改善対策届出一覧表

改善対策届出番号	650	改善対策開始日	令和4年6月29日	
届出者の氏名又は名称	フォルクスワーゲングループ 制作国：ドイツ連邦共和国 ジャパン株式会社 制作者名：フォルクスワーゲン株式会社  代表取締役社長 問い合わせ先：フォルクスワーゲン カスタマーセンター マティアス シェーパース (フリーダイヤル)0120-993-199 (アドレス)http://www.volkswagen.co.jp/			
不具合の部位（部品名）	変速装置（シフトカバーフレーム）			
基準不適合状態にあると認める構造、装置又は性能の状況及びその原因	シフトカバーフレームにおいて、製造時の組付けにかかる圧力により、表面に施されたクロームコーティングに微細な亀裂を生じたものがある。そのため、使用過程における気温・湿度の変化により亀裂が拡大し、当該コーティングの一部が剥がれるものがある。最悪の場合、当該部位に触れ負傷するおそれがある。			
改善措置の内容	全車両、シフトカバーフレームを対策品と交換する。			
不具合件数	422件	事故の有無	なし	
発見の動機	市場からの情報による。			
自動車使用者及び自動車特定整備事業者に周知させるための措置	<ul style="list-style-type: none"> <li>自動車使用者：ダイレクトメール、電話および電子メール等で通知する。</li> <li>自動車特定整備事業者：日整連発行の機関誌に掲載する。</li> <li>弊社インターネットホームページに掲載する。</li> </ul>

## 改善箇所説明図

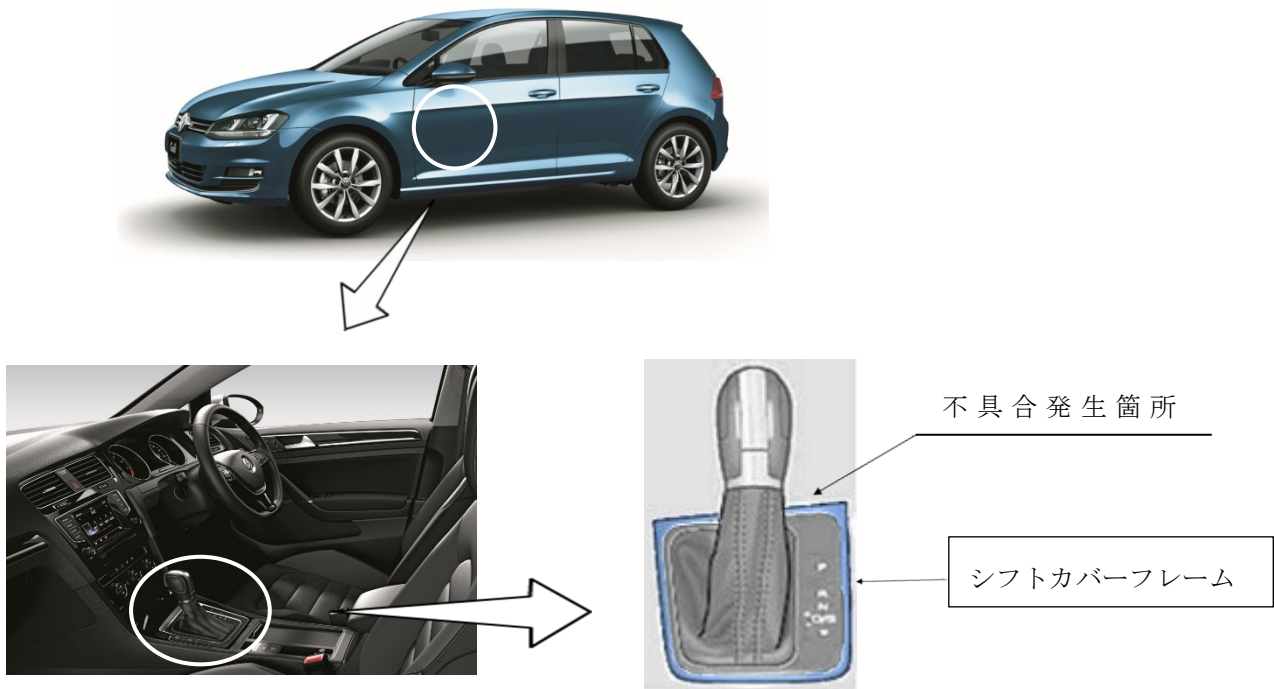
シフトカバーフレームにおいて、製造時の組付けにかかる圧力により、表面に施されたクロームコーティングに微細な亀裂を生じたものがある。そのため、使用過程における気温・湿度の変化により亀裂が拡大し、当該コーティングの一部が剥がれるものがある。最悪の場合、当該部位に触れ負傷するおそれがある。

全車両、シフトカバーフレームを対策品と交換する。
